Změnový list

Projekt: „Zajištění kapacity a kvality SV Pardubice“
Podprojekt 1 - III. Část Intenzifikace ÚV Hrobice

Číslo změnového listu: 1/19

Název změnového listu: PS 03 Doplnění IP telefonů v nové a staré budově

2L 1-19
Příloha č. 2A

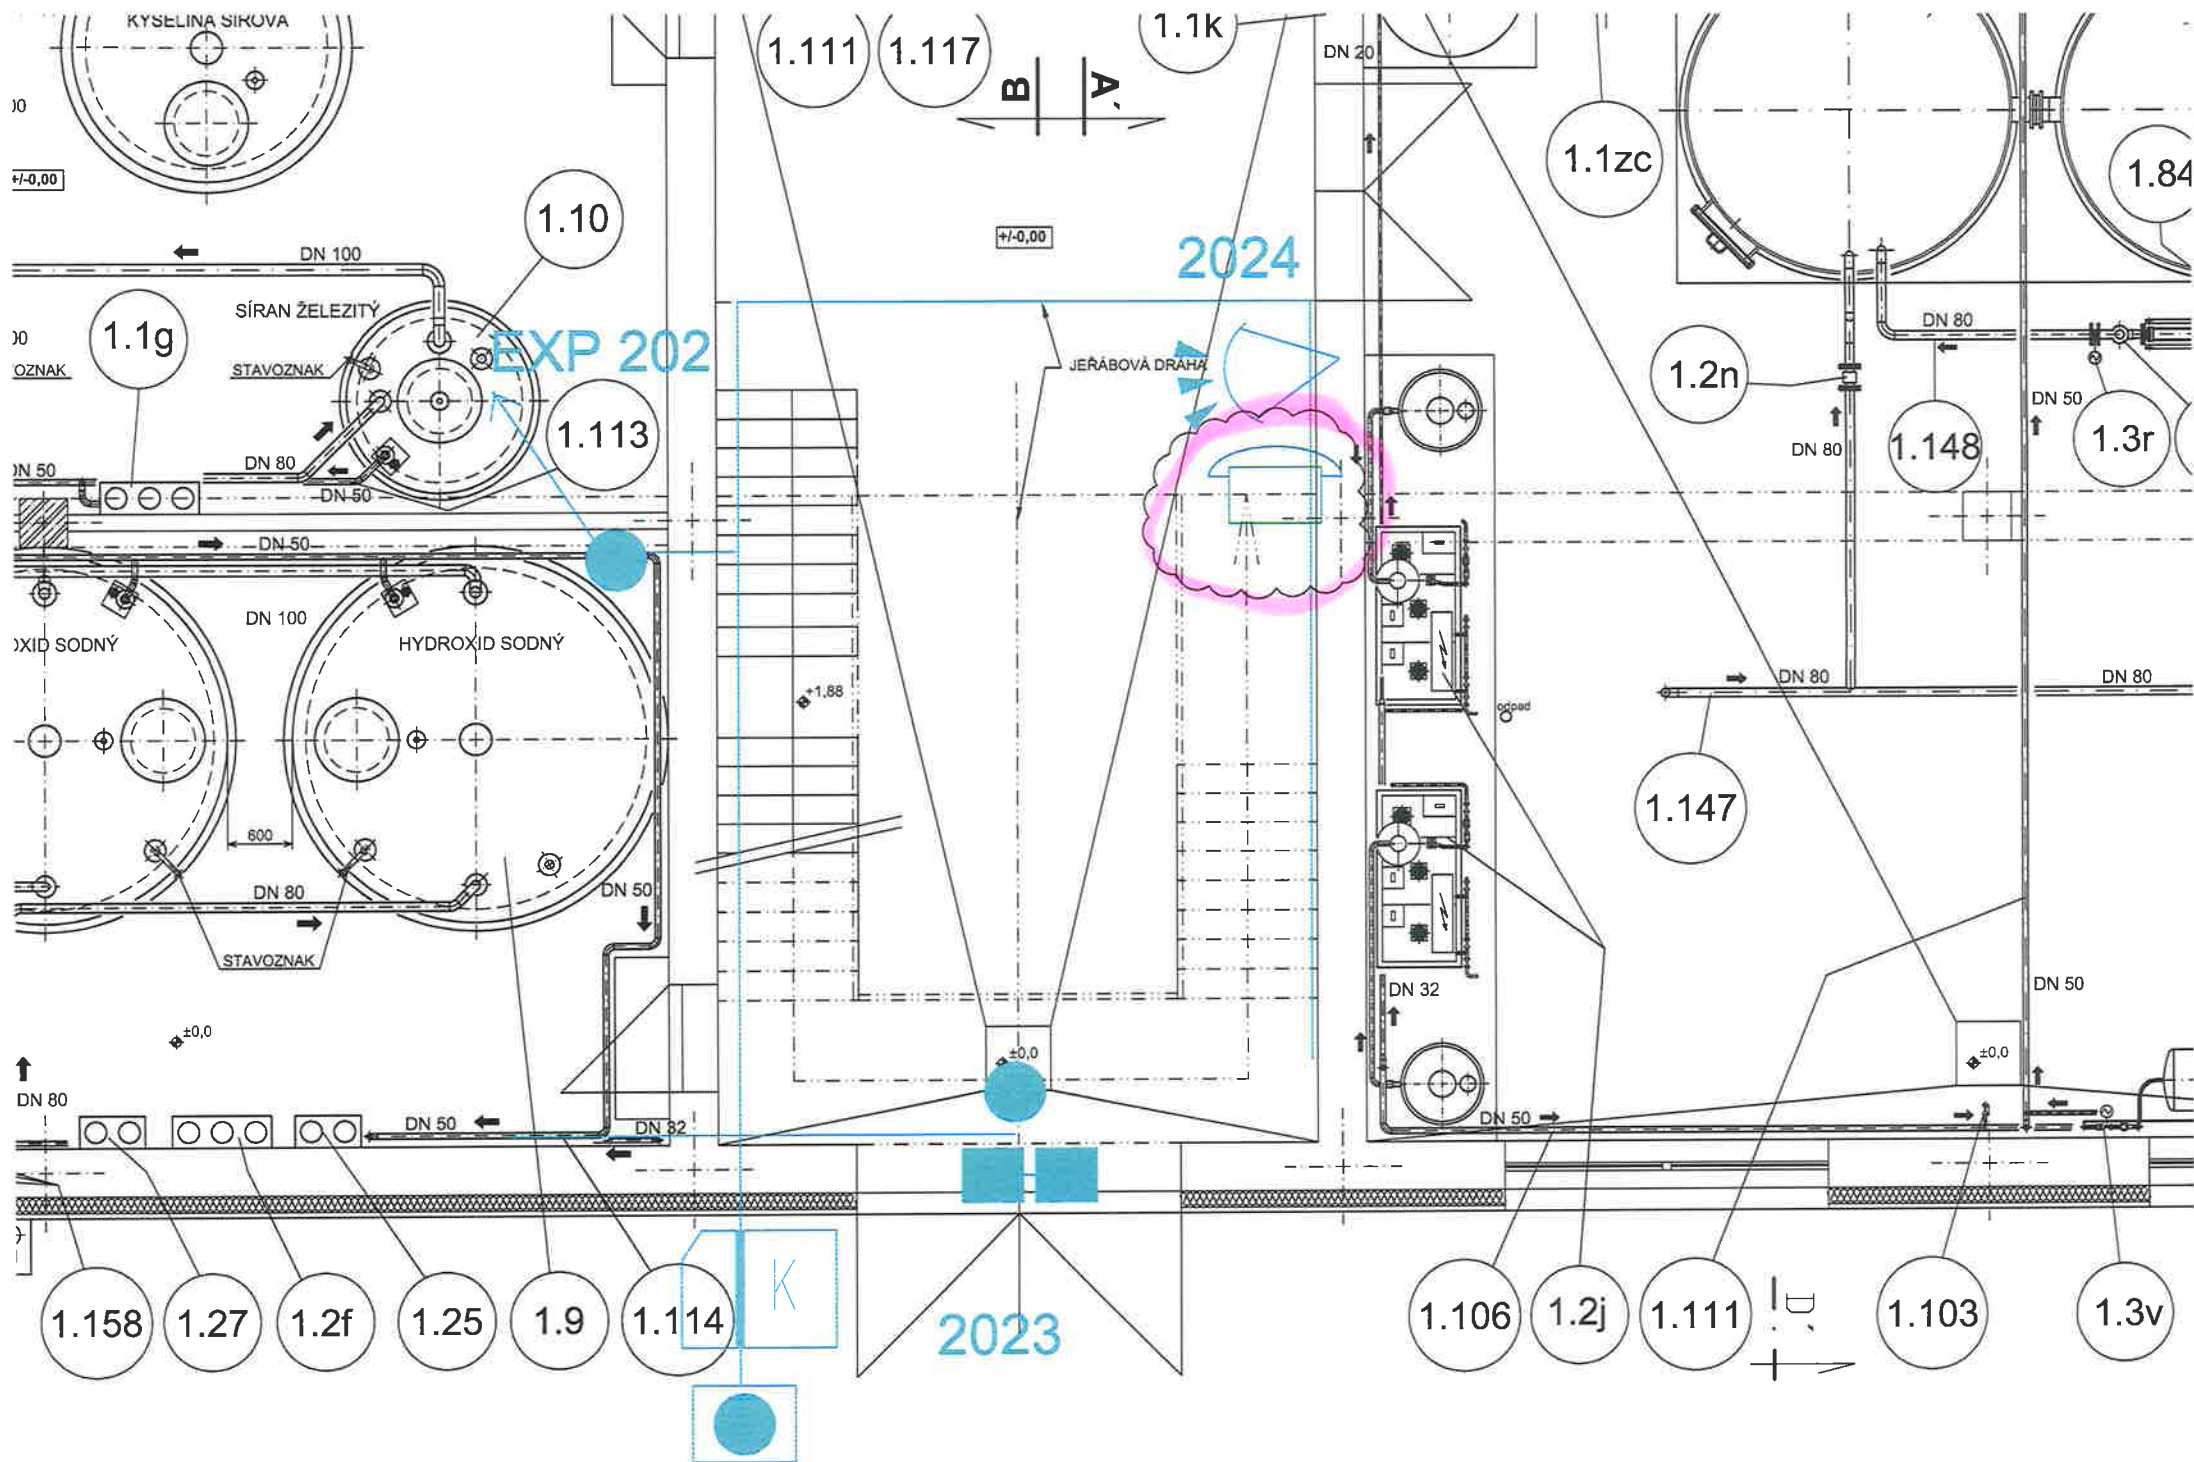
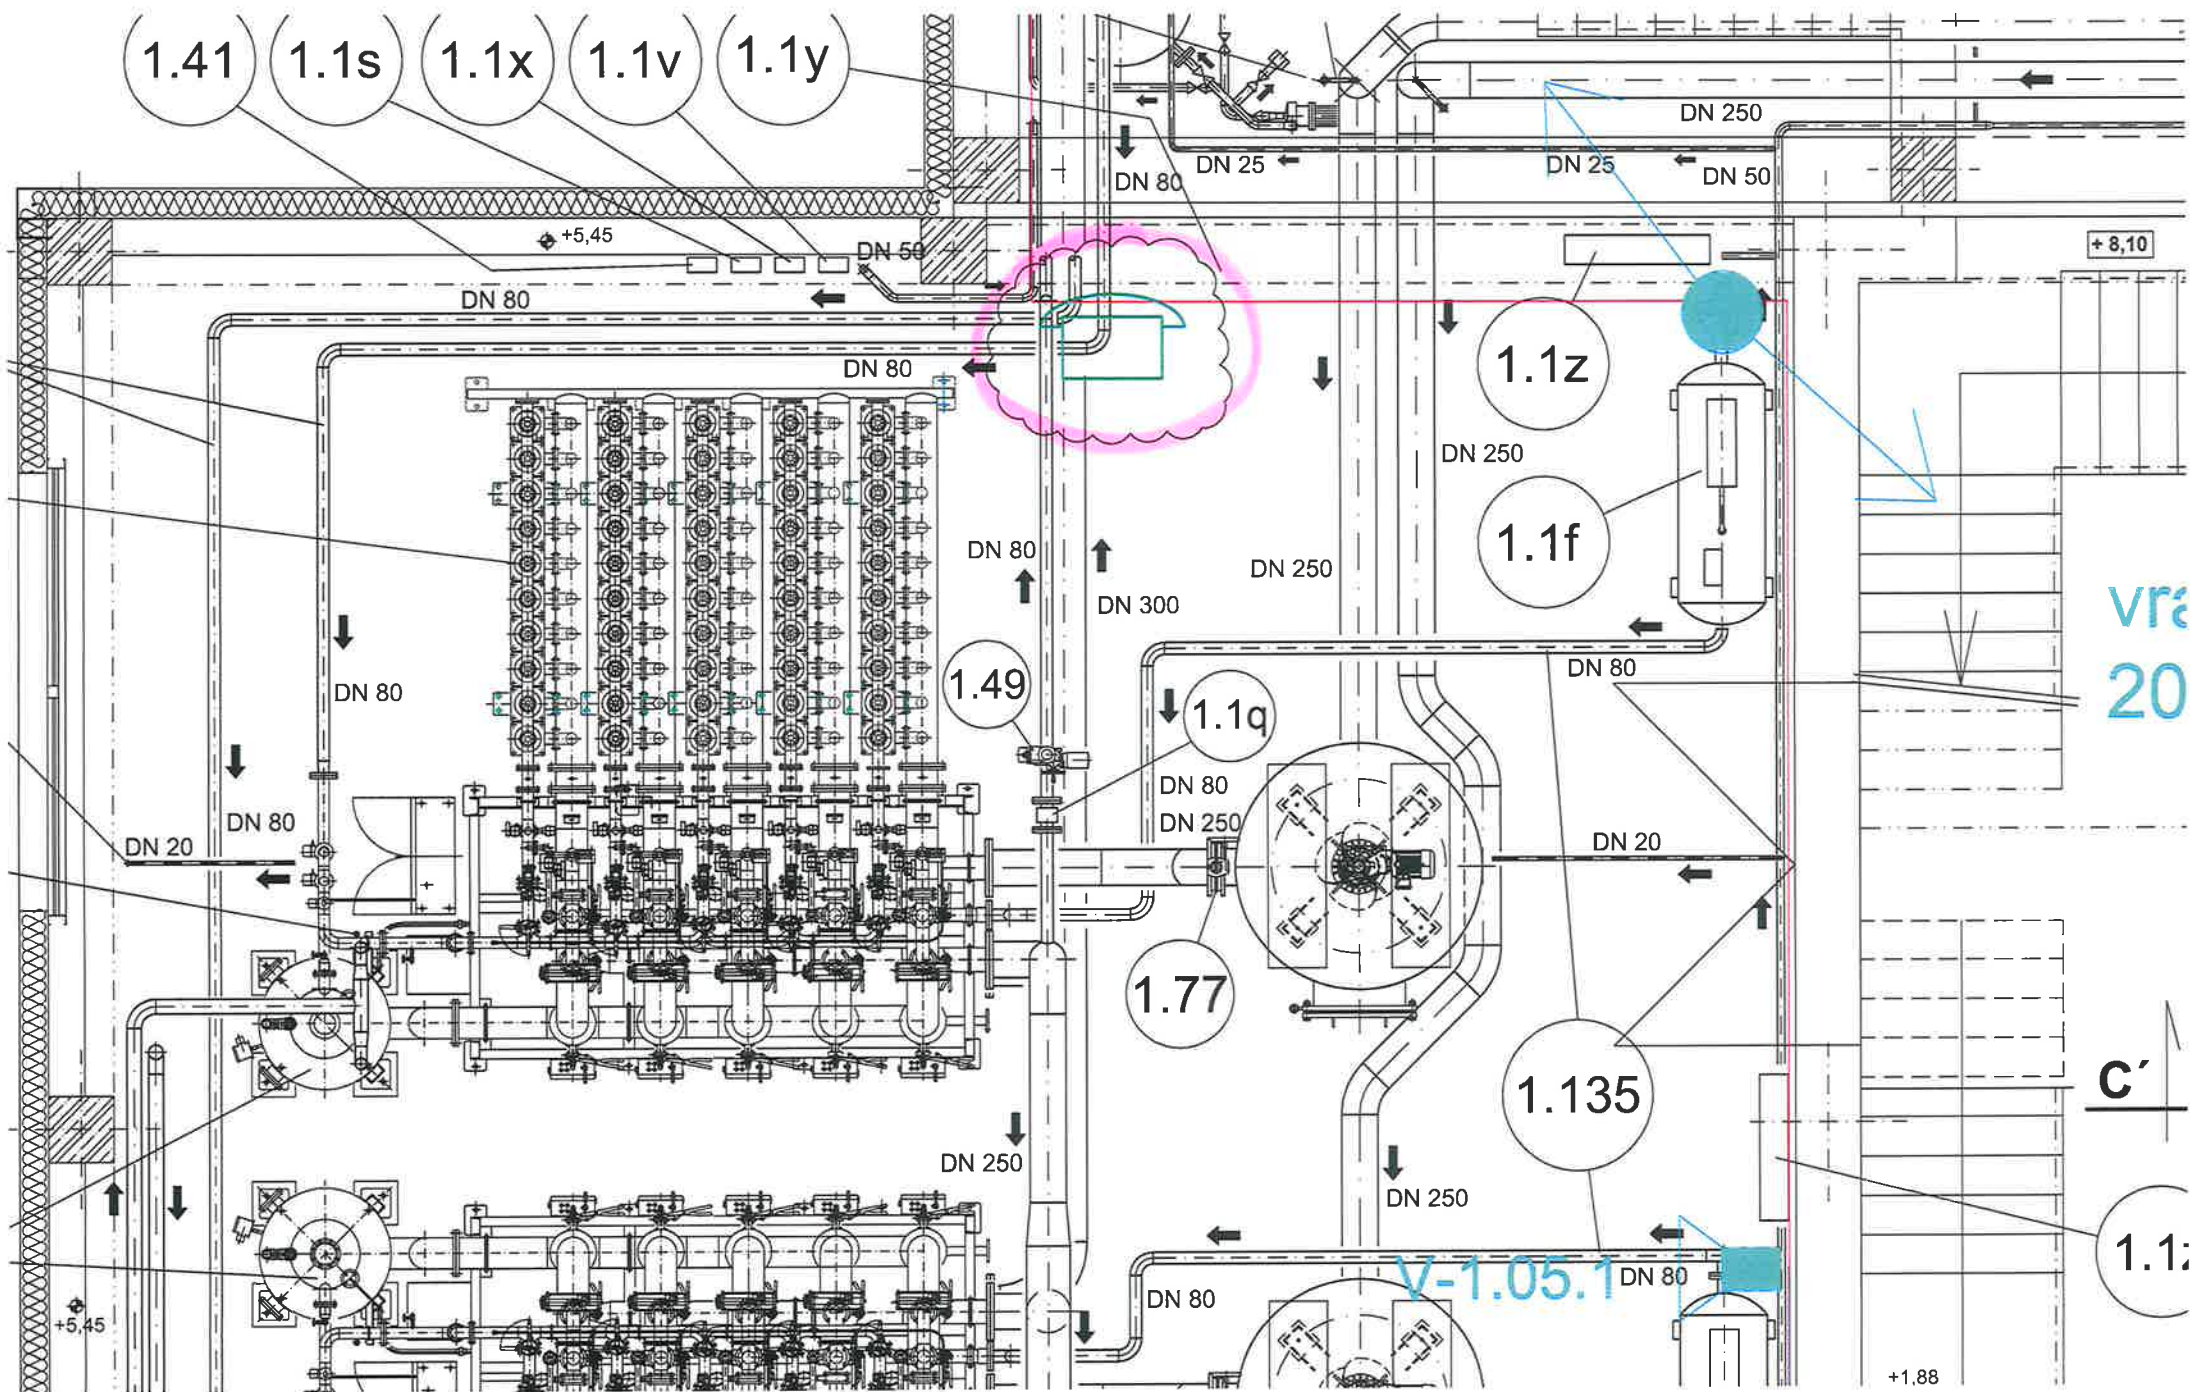
Předmětem změnového listu je dodávka a montáž nových videotelefonů napojených na datovou síť ÚV Hrobice.

Jsou přidány dva kusy IP telefonů na novou budovu. První je umístěn v místnosti č.04 vstup (mezi dveřmi a rozvaděčem 2DT6) a druhý je umístěn v místnosti č.104 ultrafiltrace. Oba IP telefony jsou dovedeny do místnosti č.201 ve 2.NP do rozvaděče 2DT1. Jeden intercom je umístěn na pravé straně u hlavních vchodových dveří staré budovy (ovládá otvírání vchodových dveří) a druhý je umístěn v samostatném sloupku vlevo před vjezdovou bránou mezi starou budovou a objektem Hrobice I (ovládá otvírání vjezdové brány). Oba interkomy jsou kabelově připojeny do racku (IT rack) v nové serverovně za velínem místnost č.116B.
